VYSVĚTLENÍ ZADÁVACÍ DOKUMENTACE Č. 4

Název veřejné zakázky: ZŠ Kontešinec – celková obnova budovy po požáru

Název zadavatele: město Český Těšín

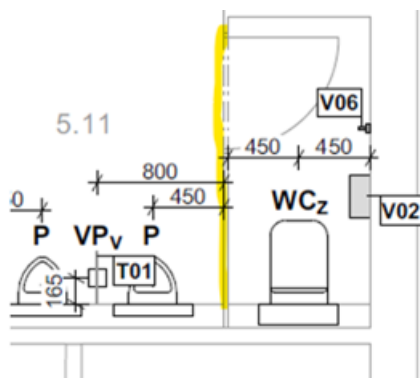
V soupisu prací 003 – Zdravotechnika je chybný popis u položky č. 189. Je duplicitní s pol. č. 188, ale chybí TO8. Prosíme o úpravu soupisu prací na TO8.

V soupisu prací 003- Zdravotechnika je chybný popis u položky č. 189. Je duplicitní s pol.č. 188, ale chybí TO8. Prosíme o úpravu soupisu prací na TO8.						
188	K	R-7660007	D+M dělicí sanitární příčky HPL - viz. T07- vč. kotvení, vč. dodávky kotevnic a spojovacích prvků, vč. všech systémových příslušenství a doplňků	kus	1,000	0,00
Poznámka k položce: vč. dveří, kování a zámku						
189	K	R-7660008	D+M dělicí sanitární příčky HPL - viz. T07- vč. kotvení, vč. dodávky kotevnic a spojovacích prvků, vč. všech systémových příslušenství a doplňků	kus	1,000	0,00
Poznámka k položce: vč. dveří, kování a zámku

Upraveno v aktualizovaném soupisu prací, který je přílohou tohoto vysvětlení.
